Circular Aclaratoria No. 2
PROYECTO DE CONVOCATORIA A LA LICITACIÓN PÚBLICA NACIONAL
No. PC-013J2Y001-E1-2024

CIRCULAR ACLARATORIA CA-PC-2-2024

A todos las personas interesadas en el **PROYECTO DE CONVOCATORIA A LA LICITACIÓN PÚBLICA NACIONAL**, No. **PC-013J2Y001-E1-2024** y con clave de expediente de la Plataforma Integral CompraNet No. **E-2024-00011303**, cuyo objeto es la: **"PROTECCIÓN DE LITORAL COSTERO SUR MEDIANTE CONSTRUCCIÓN DE ROMPEOLAS PARALELOS A LA COSTA, PRIMERA ETAPA, EN EL PUERTO DE ALTAMIRA, TAM."**, se hace de su conocimiento lo siguiente:

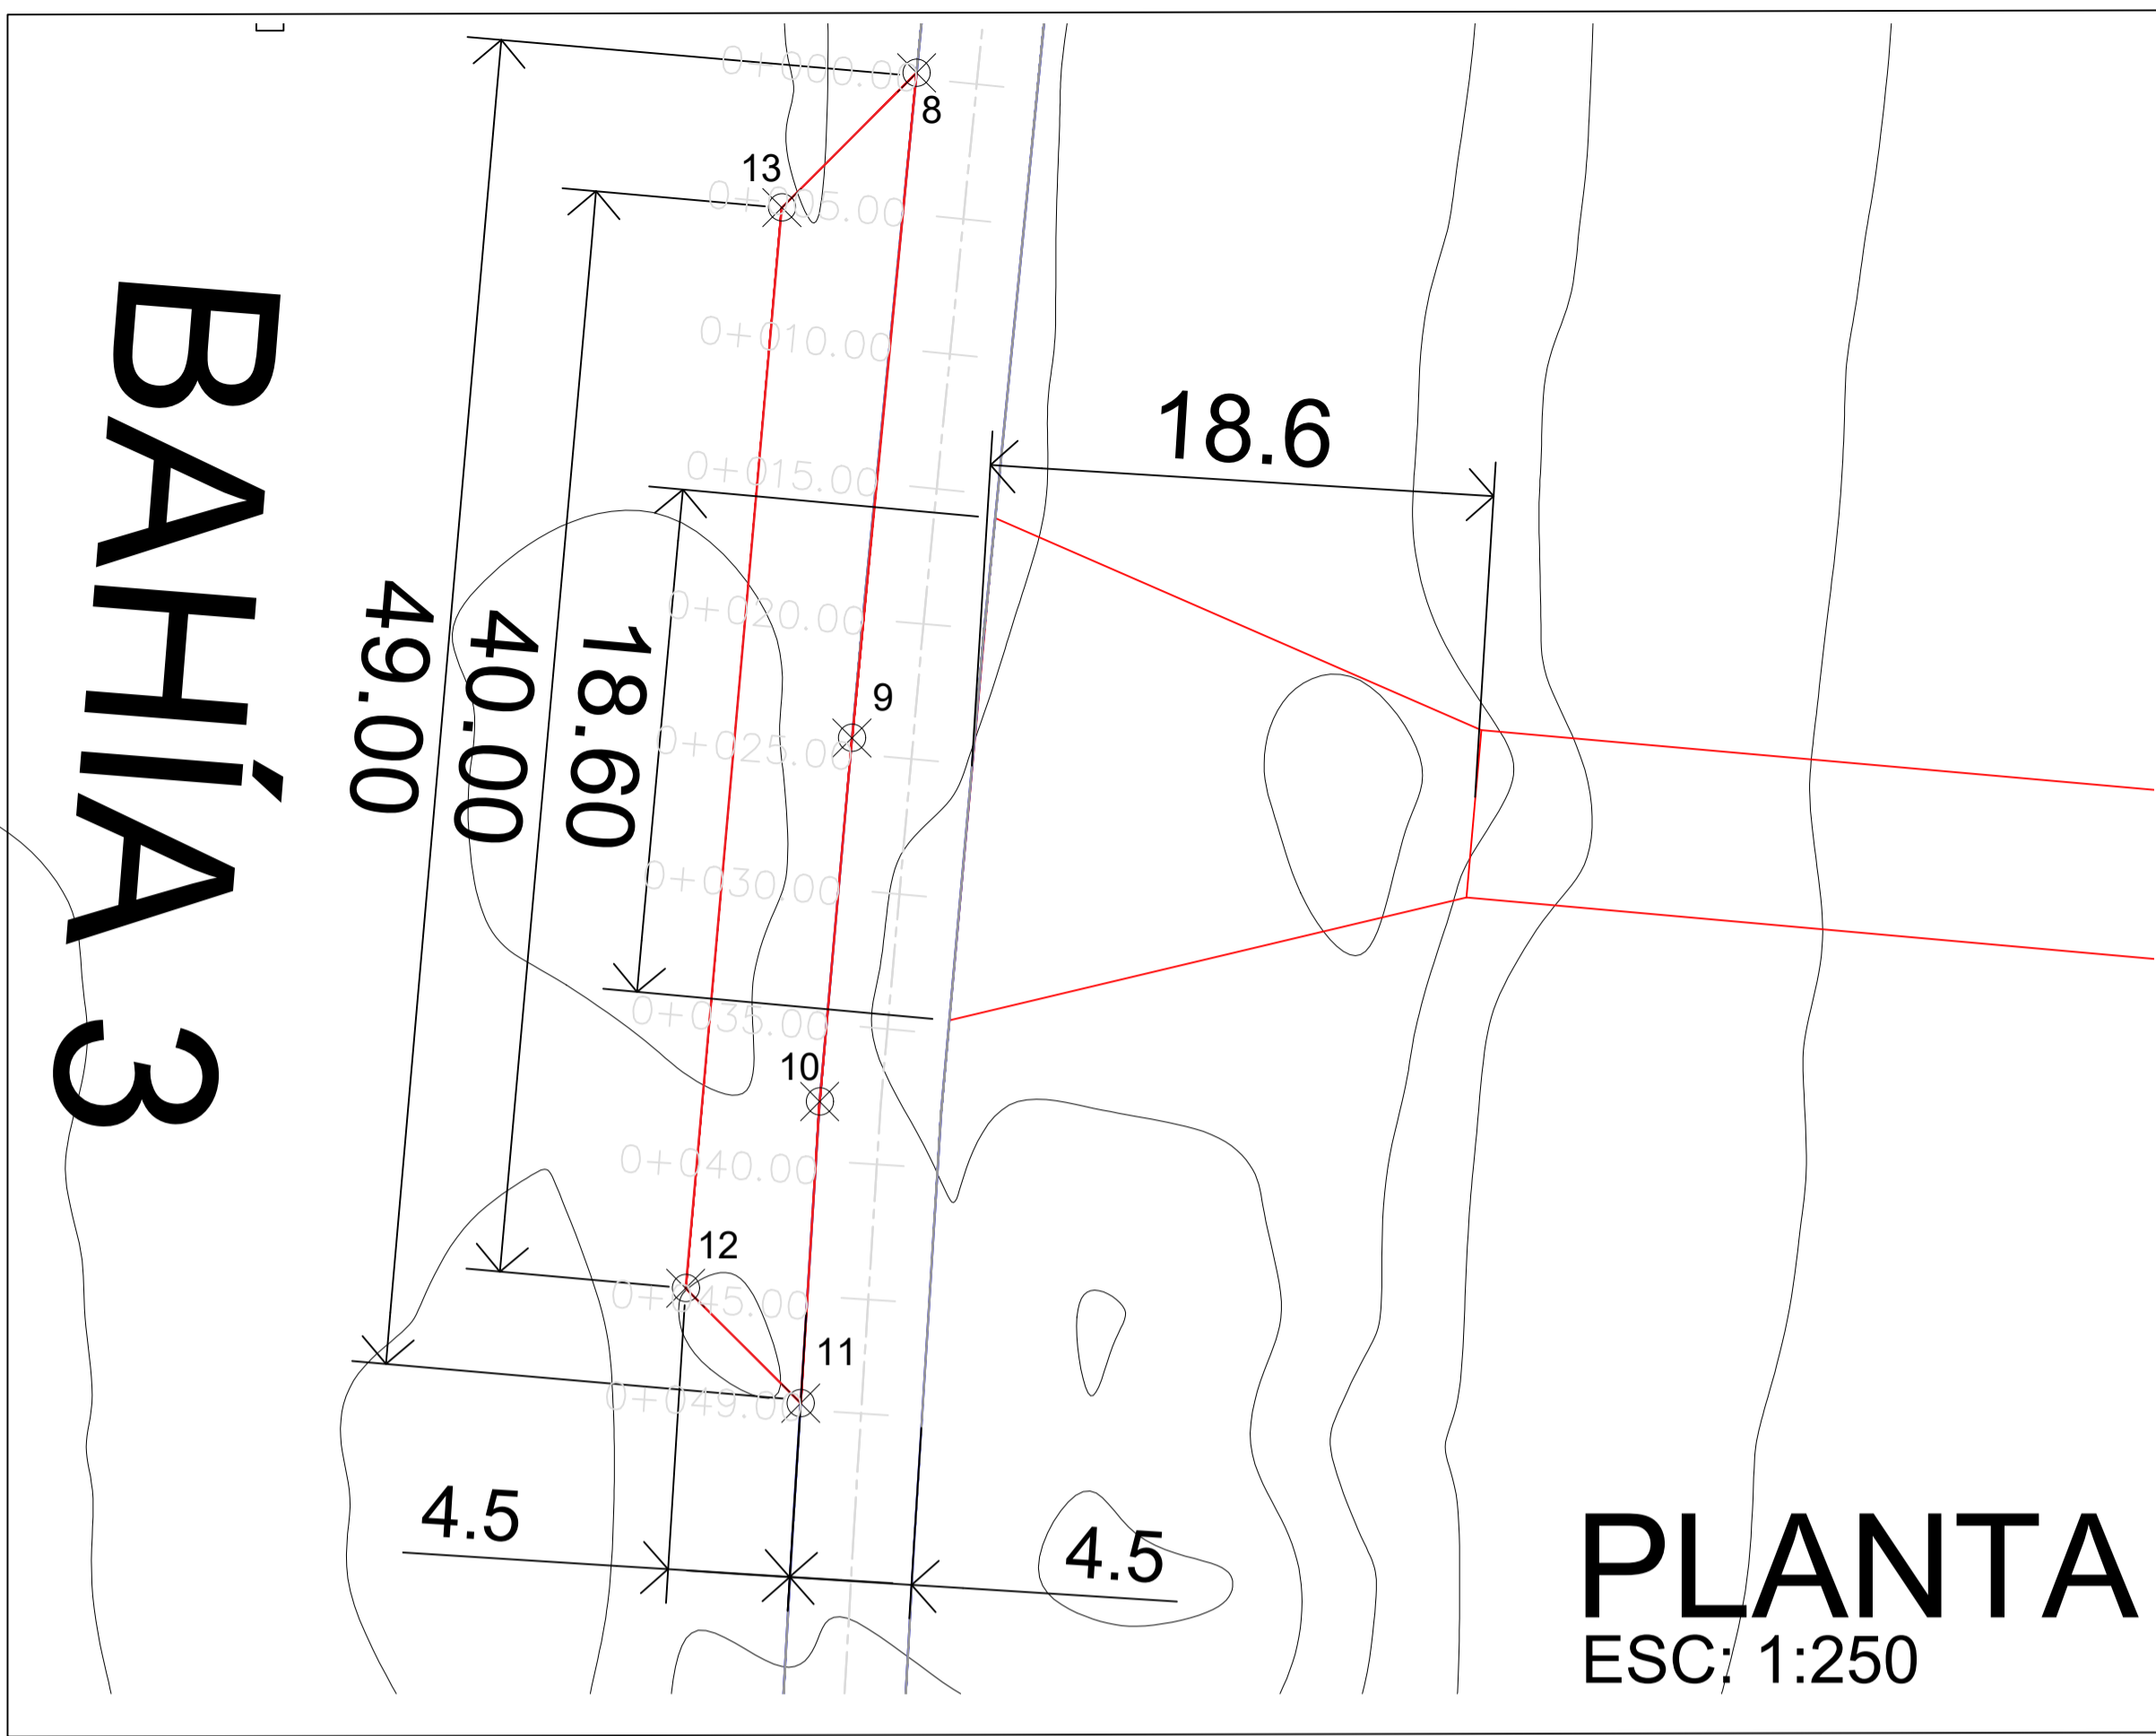
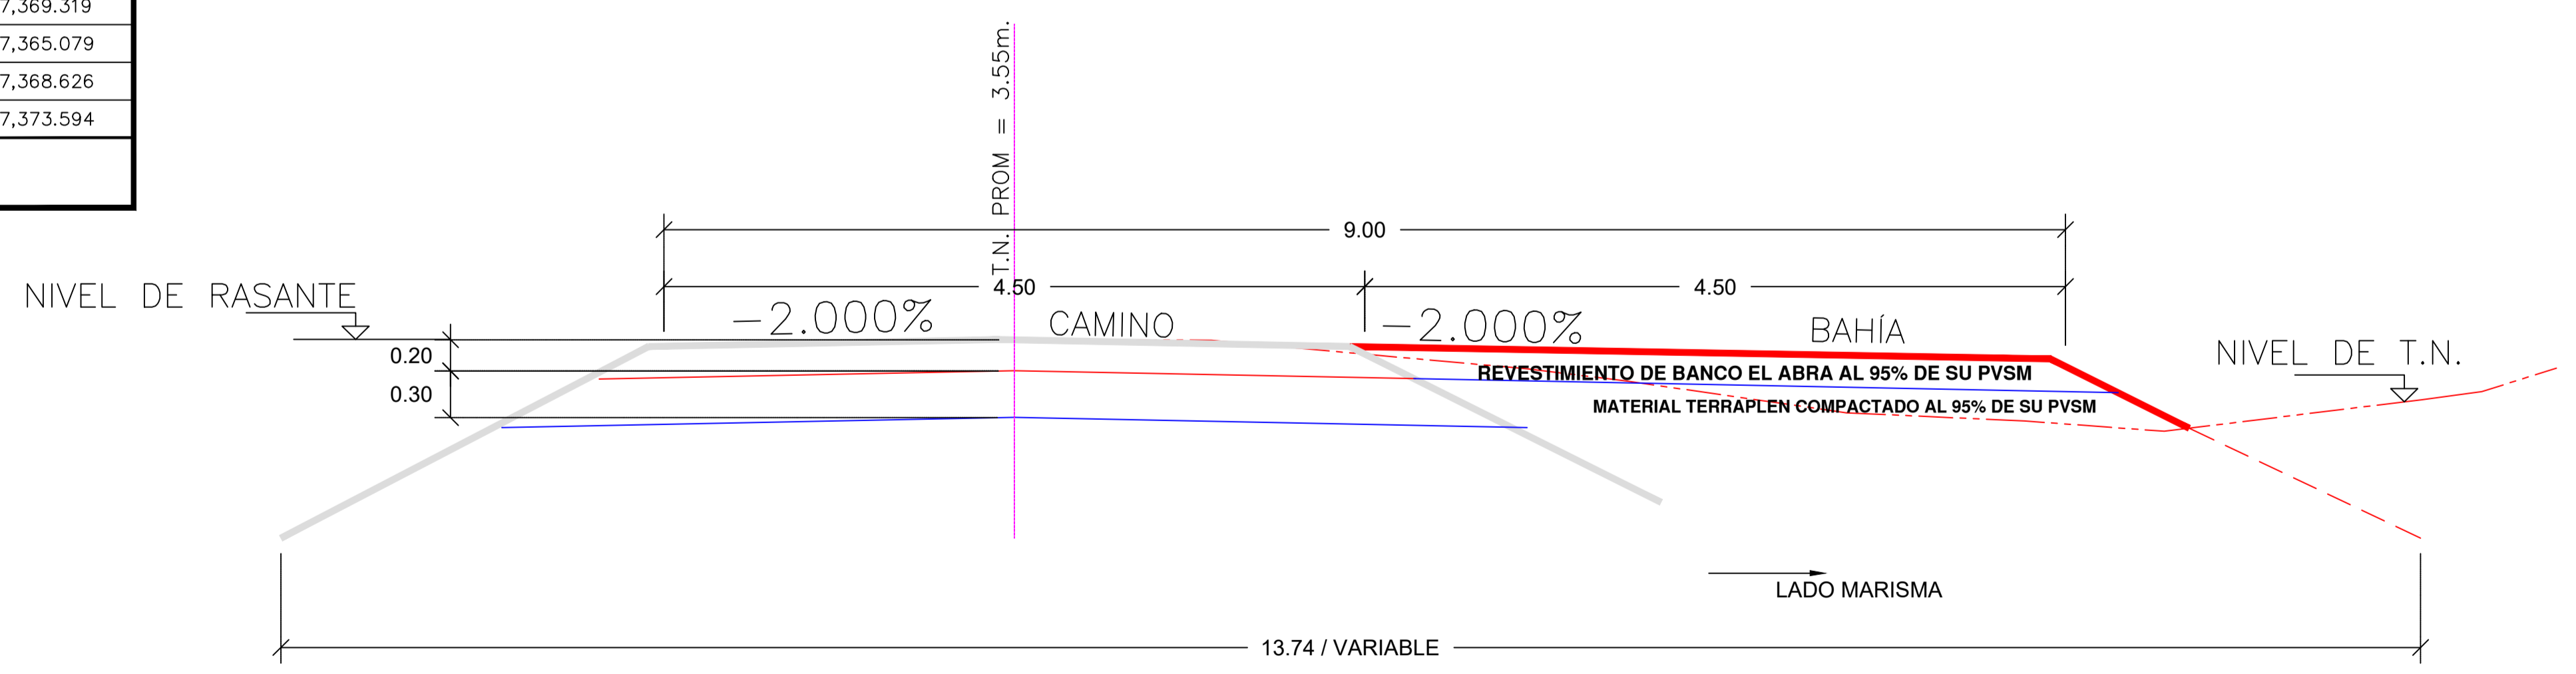
2.- EL PLANO SECCIONES DE BAHÍAS A REHABILITAR.

Observación: No se logra ver o distinguir los datos del cuadro de construcción de **BAHÍA CAMINO DE ACCESO ESPIGÓN 02 y BAHÍA CAMINO A ESPIGÓN 03.** porque los planos publicados son escaneados y no son archivos creados en pdf directamente de su archivo de origen.

3.- EL PLANO DIMENSIONAMIENTO DE BAHÍAS.

Observación: No se logra ver o distinguir los datos del cuadro de construcción de **BAHÍA CAMINO DE ACCESO ESPIGÓN 02 y BAHÍA CAMINO A ESPIGÓN 03.** porque los planos publicados son escaneados y no son archivos creados en pdf directamente de su archivo de origen.

4.- En el plano DIMENSIONAMIENTO DE BAHÍAS en el apartado de NOTAS MATERIAL PARA CONSTRUCCIÓN DE BAHÍAS en el punto 2. dice MATERIAL BASE (BANCO " LA PASADITA"), COMPACTADO AL 95% DE SU PESO VOLUMETRICO SECO MAXIMO DE GRAVA TRITURADA CON GRANULOMETRÍA DE 1 ½ " A FINOS QUE CUMPLA CON LA NORMA N-CMT- 4-02-002-16 COMPACTADA CON MAQUINARIA.

Observación: Se puntualiza debido a que haciendo mención que en el documento **CATÁLOGO DE CONCEPTOS** no hay algún concepto que haga referencia a esta descripción y tampoco **EN LAS ESPECIFICACIONES PARTICULARES DICE QUE SE DEBE CONSIDERAR PARTICULARMENTE ESTE BANCO DE MATERIALES, FAVOR DE ACLARAR.**

Respuesta de la ASIPONA ALTAMIRA a través del Departamento de Proyectos: De manera adjunta a la presente Circular se hace entrega de los planos No. ASPN-ALT-GI-I-P007-24-1 y No. ASPN-ALT-GI-I-P008-24-1.

Respuesta de la ASIPONA ALTAMIRA a través del Departamento de Proyectos: De manera adjunta a la presente Circular se hace entrega de los planos No. ASPN-ALT-GI-I-P007-24-1 y No. ASPN-ALT-GI-I-P008-24-1.

Respuesta de la ASIPONA ALTAMIRA a través del Departamento de Proyectos: De manera adjunta a la presente Circular se hace entrega de los planos No. ASPN-ALT-GI-I-P007-24-1 y No. ASPN-ALT-GI-I-P008-24-1.
